Onderwerp Intrekking bezwaarschrift omgevingsvergunning Midsland
aan Zee 459a

Ons kenmerk
RWS-2015/26443

Onderwerp : Badpaviljoen Midsland
Referentie : KO/MdG/R15159
Datum : 11 juni 2015
E-mail : recreatiebouw@vanwijnen.nl

Titel
Leggergrenzen Terschelling

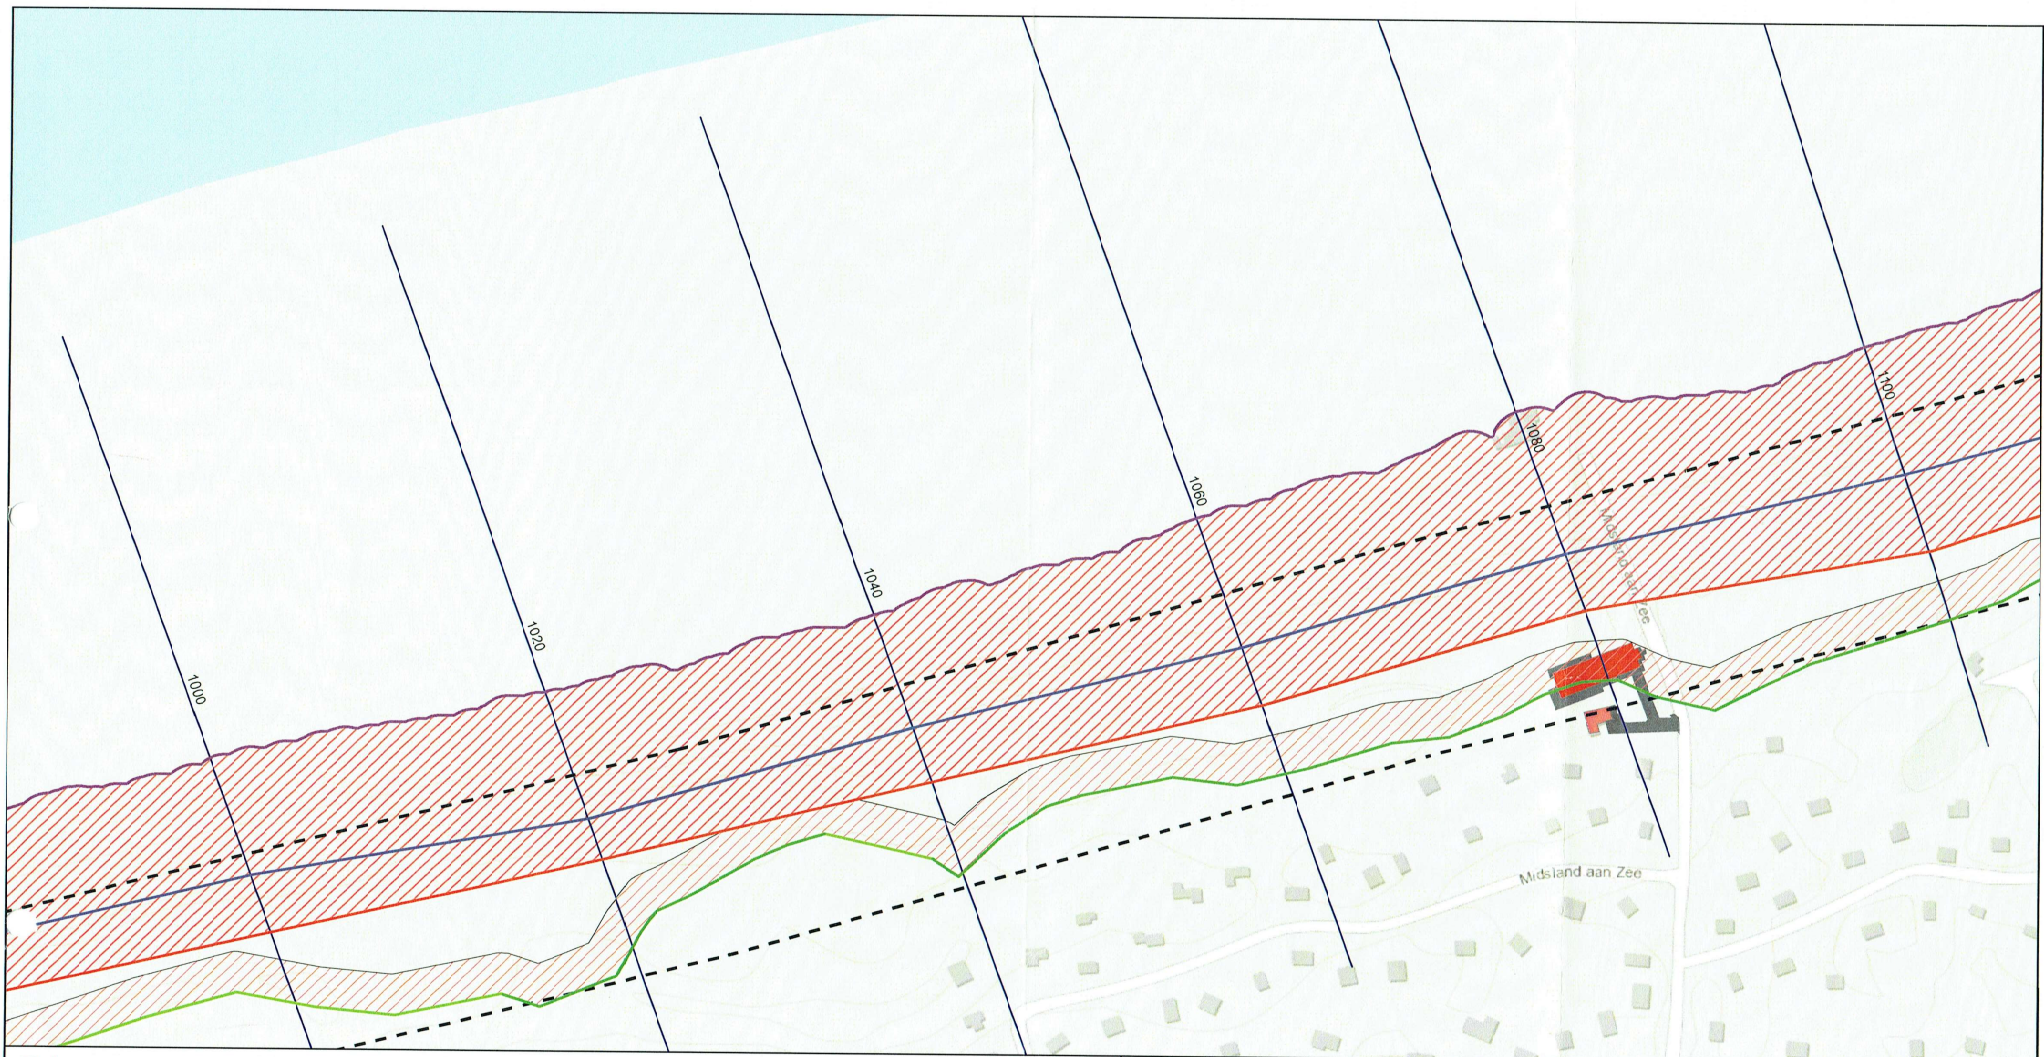
Donderdag j.l. tijdens de meedenkavond over primaire waterkering Terschelling heb ik u toegezegd de kaart te sturen met de lijn van de waterkering met daarin ingetekend de bouwplannen voor badpaviljoen Midsland aan Zee. Bij deze.

U moet zich nog wel realiseren dat dit nog niet de definitieve kaart is en dat er nog een detailuitwerking komt. Maar dit geeft een goede eerste indruk. We hebben tevens afgesproken dat we contact opnemen met u, nadat het College van B&W een uitspraak heeft gedaan over de ingediende bezwaren.
